古物諮詢委員會委員備忘錄

石刻顧問研究進度報告

石刻顧問研究的建議
及古物古蹟辦事處的回應

3. 東龍洲石刻

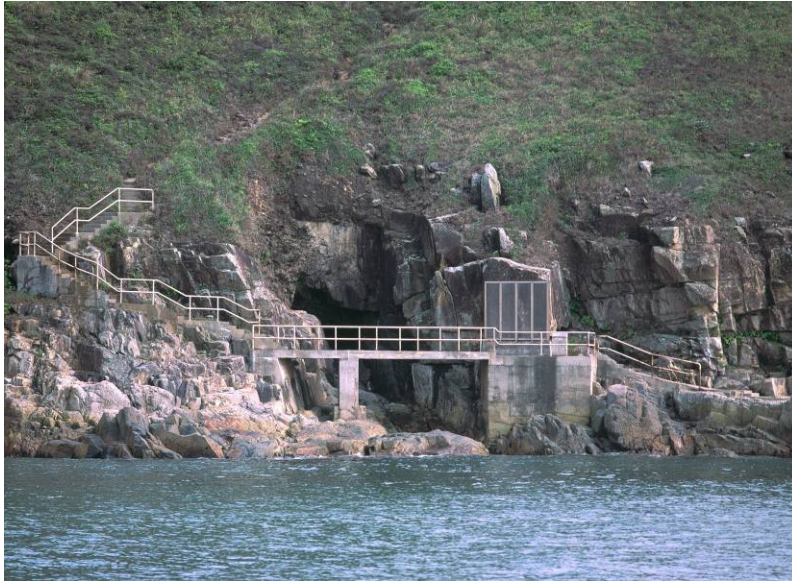
建議／意見	顧問	跟進行動／回應
1. 須就滲水問題及其對山坡穩定性的影響進行岩土工程研究。	魏理察	同意。土木工程拓展署已研究蒲台島和長洲兩處石刻的水文狀況，並會安排就東龍洲石刻及其他遺址進行研究。

建議／意見	顧問	跟進行動／回應
3. 有機玻璃屏幕有礙人們觀賞石刻。當局應仔細考慮把遊客和石刻分隔的合適辦法。	A. Thorn	已備悉。由古蹟辦委聘的顧問會在設計新的保護設施和遊客設施時考慮有關意見，而古蹟辦會根據顧問的建議安排進行改善工程。
4. 有機玻璃屏幕有礙人們觀賞石刻。當局應仔細考慮設置象徵式的障礙物，把遊客和石刻分隔。	V. Magar	
5. 有機玻璃屏幕有礙人們	秦維廉	已備悉。由古蹟辦委聘的顧

建議／意見	顧問	跟進行動／回應
觀賞石刻，而觀景台亦過於接近石刻。由於石刻既大且高，觀景台應設於較遠的位置才能飽覽令人讚嘆的石刻圖案。		問會在設計新的保護設施和遊客設施時考慮有關意見，而古蹟辦會根據顧問的建議安排進行改善工程。
6. 必須重新設計保護罩，以防止石刻遭人惡意破壞，同時保護石刻免受風侵蝕。	魏理察	
7. 保護罩影響石刻的微氣候。所有混凝土構築物和保護罩均應拆除，以回復原來的自然景觀。任何保護性構築物應只防止遊客碰觸石刻表面，而不應阻隔其所接觸到的天然環境，包括風、雨、日照及海水濺沫等。	秦維廉	已備悉。康文署轄下文物修復組將會繼續進行氣候研究，並會密切監察該遺址的狀況。

6. 長洲石刻

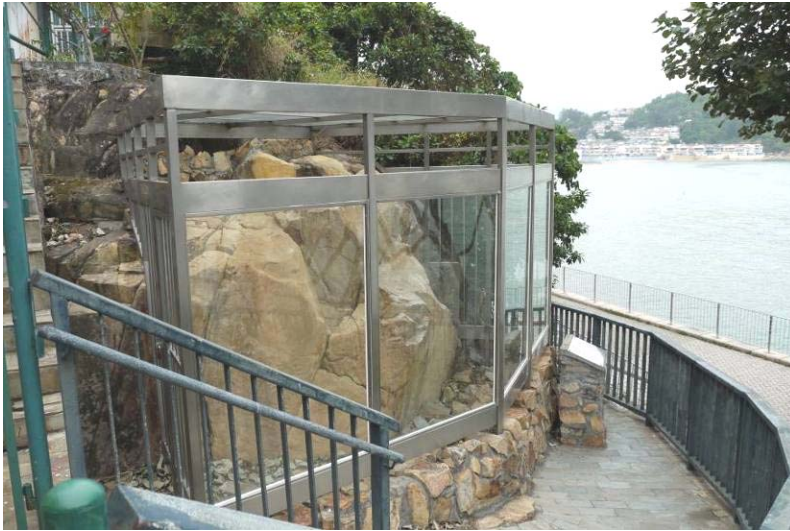
建議／意見	顧問	跟進行動／回應
1. 把覆蓋在石刻周邊岩石表面的水泥移除。	V. Magar A. Thorn	已備悉。康文署轄下文物修復組已於二〇一〇年六月把覆蓋在石刻表面的水泥移除（附件 F 照片 10 及 11）。
2. 以石塊、含石灰漿及黏土重建擋水堤。	V. Magar	同意。建築署會以合適的物料重建擋水堤。
3. 解決保護罩頂部滲水的問題，因為滲水問題已導致微生物在岩石縫隙下方多處地方生長。	V. Magar	已備悉。已於二〇一一年一月修理石刻的保護罩（附件 F 照片 9）。
4. 解決石刻上方酒店花槽滲水的問題。	魏理察 A. Thorn	已備悉。酒店已於二〇一〇年五月把部分的植物移除，並停止向花槽澆水（附件 F 照片 7 及 8）。

建議／意見	顧問	跟進行動／回應
6. 玻璃圍板會令石刻四周形成微氣候，故應將之拆除。	魏理察	康文署轄下文物修復組從現場環境蒐集所得的資料，顯示圍封範圍內的微氣候隨外界環境而變化。
7. 玻璃圍板會令石刻四周形成微氣候，而且明顯地阻擋了雨水及海水濺抹，並遮擋了部分風及日照，故應將之拆除。	秦維廉	已備悉。由古蹟辦委聘的顧問會在設計新的保護設施和遊客設施時考慮有關意見，而古蹟辦會根據顧問的建議安排進行改善工程。
8. 由於石刻遺址附近一帶遊人眾多，因此應保留玻璃圍板。	A. Thorn	
9. 建議安裝閉路電視監察該遺址。	秦維廉	已備悉。受實際環境所限，難以實行。

9. 大廟灣刻石

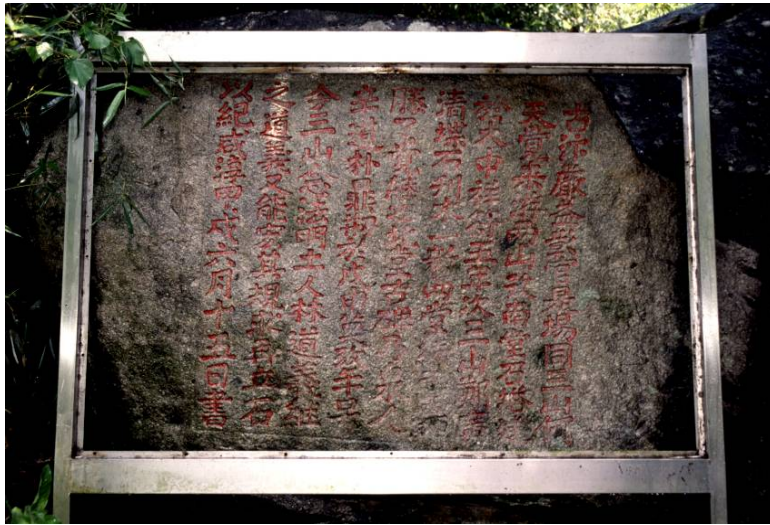
建議／意見	顧問	跟進行動／回應
1. 如刻石上方的水泥擋水堤不能發揮作用，便應把擋水堤拆除。	魏理察	同意。建築署已於二〇一一年八月拆除擋水堤（附件 F 照片 14 及 15）。
2. 拆除刻石上方的水泥擋水堤。	V. Magar

建議／意見	顧問	跟進行動／回應
7. 有機玻璃屏幕有礙人們觀賞刻石。	V. Magar 秦維廉 A. Thorn	已備悉。由古蹟辦委聘的顧問會在設計新的保護設施和遊客設施時考慮有關意見，而古蹟辦會根據顧問的建議安排進行改善工程。
8. 有機玻璃屏幕不足以保護刻石，應由帶有不銹鋼框的玻璃代替。	秦維廉	
9. 設置象徵式的障礙物，以確保遊客與刻石保持適當的距離，既可清楚看到刻石又不會對該遺址造成干擾。	V. Magar	
10. 有機玻璃屏幕令刻石前面形成微氣候，因此應將之拆除。當局應設置設計更佳的保護罩和遊客詮釋設施。	魏理察	已備悉。由古蹟辦委聘的顧問會在設計新的保護設施和遊客設施時考慮有關意見，而古蹟辦會根據顧問的建議安排進行改善工程。此外，康文署轄下文物修復組曾多次就保護罩內的氣候進行研究，並無發現與四周環境氣候的情況有顯著分別。

照片 3：通往石刻遺址的行人路上的垃圾收集站

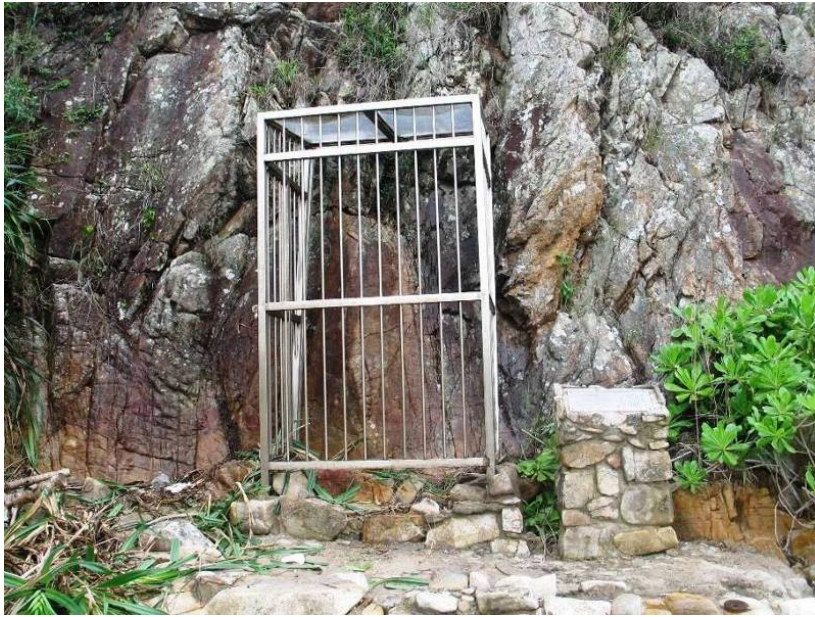
建議／意見	顧問	跟進行動／回應
5. 建造設計更佳的保護罩和遊客資訊站。	魏理察	同意。由古蹟辦委聘的顧問會在設計新的保護設施和遊客設施時考慮有關意見，而古蹟辦會根據顧問的建議安排進行改善工程。
6. 為遊客提供更多詮釋設施。	V. Magar	
7. 提供更多有關石刻的視像及詮釋資料。	秦維廉	
8. 應把垃圾收集站遷移至	魏理察	懲教署已清理石刻四周的地

建議／意見	顧問	跟進行動／回應
較為遠離石刻遺址的地方。	V. Magar 秦維廉	方（附件 F 照片 3 及 4），而建築署將會安排為垃圾收集站進行翻新工程，工程暫定於二〇一一年年底完成。

照片 4：清理垃圾收集站後的情況
